Parecer da Relatoria

Comissão de Controle Urbano - CCU
Processo: Nº 8113239 19

Interessada: HAUT LAB – Desenvolvimento, e Gestão de Projetos e Consultoria Imobiliária S/S LTDA.

3) Fachada Sul (lateral) – Afastamento diferenciado por pavimento, respeitando o afastamento inicial de 3m. Art. 81 – Lei 16.176/96.

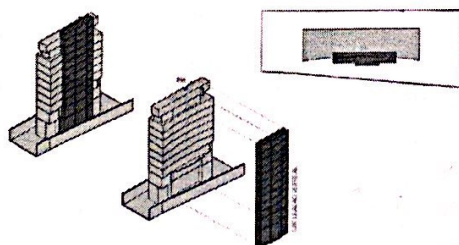
- A) A interessada solicita que seja considerado uma linha curva côncava “imaginária” para justificar a forma de medição dos afastamentos laterais, no seu ponto médio, caso sejam desconsideradas as “partes da edificação relativas às caixas de escada, halls, elevadores e antecâmaras”, como permite o Art 77, parágrafo 2º, item II da Lei nº 16.176/96.

Definição do AF: Conforme indica a Instrução de serviço nº5 /2002, identificamos o ponto mais próximo PP e o mais afastado da divisa lateral PA, e identificamos a medatriz m a partir de uma perpendicular da linha que conecta o PP ao PA. Assim, foi possível determinar o AF a partir de uma linha perpendicular entre o ponto m e à linha divisória.

Quando são retirados tais elementos, não encontramos uma linha curva, e sim um segmento reto, o qual aparece nos 9º e 10º pavtos., e que estão corretamente cotados (ponto médio do segmento reto).

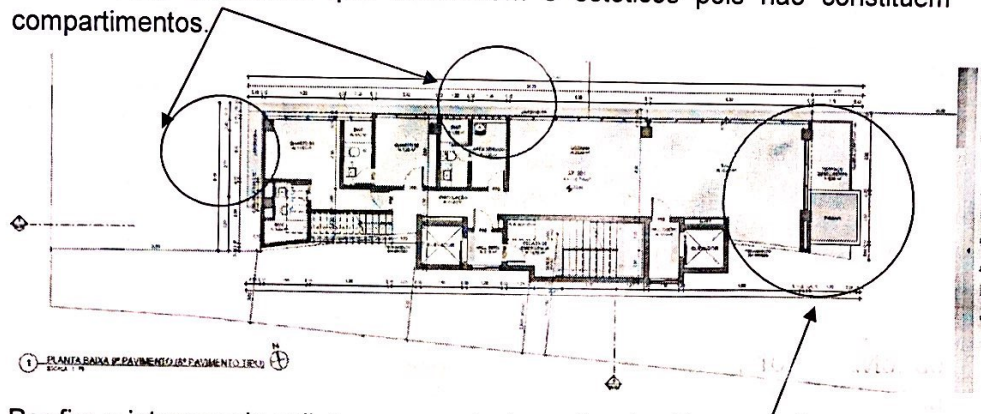
- B) A interessada solicita também que as "jardineiras" propostas sobre as lajes de cobertura de alguns pavimentos diferenciados, no 6º, 8º, 9º, 10º e pavto. de lazer (lajes avançadas em relação aos pavimentos inferiores), sejam consideradas elementos que humanizam e estéticos pois não constituem compartimentos.

- C) Por fim a interessada solicita que os afastamentos dos "terraços descobertos" e piscinas não sejam considerados, uma vez que não possuem coberturas.

De acordo com o parecer da DAP/DILURB de 09/10/2020 apresentado por Patricia Lobo e as argumentações apresentadas, em anexo ao processo, pautadas em instrumentos legais, somos de parecer favorável a aprovação do projeto da forma apresentada visto que as solicitações vem a incorporar uma flexibilidade em partido arquitetônico para a natureza a que o lote se destina.
